গণপ্রজাতন্ত্রী বাংলাদেশ সরকার  
শ্রম ও কর্মসংস্থান মন্ত্রণালয়  
কলকারখানা ও প্রতিষ্ঠান পরিদর্শন অধিদপ্তর

ক্যাপ পর্যবেক্ষণের তথ্য

কারখানার নাম	মাসকো পিকাসো লিমিটেড
ঠিকানা	318, KHAPARI ROAD, SHATAISH, TONGI, Gazipur
কারখানার কোড	GZP218
কালার কোড

মূল্যায়নের ধরণ: **অগ্নি মূল্যায়ন** পর্যবেক্ষণের তারিখ: **১৭-১১-২০২২**

#### সংযুক্তিসমূহ (১)

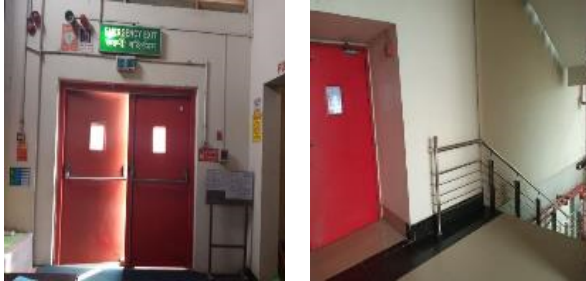
কার্যক্রম	Fire department pre-plan needs to be developed.
সুপারিশের তথ্যসূত্র	
কারখানার কার্যক্রম	
অগ্রাধিকার	৬ মাস
চূড়ান্ত সময়সীমা	-
সংশোধিত সময়সীমা	০৫-০১-২০২৩
অগ্রগতির অবস্থা	সংশোধিত
মন্তব্য	02-09-2021 (CVV3) : Found updated and remediated. 17.11.2022: Factory has developed fire department pre-plan document as per standard.
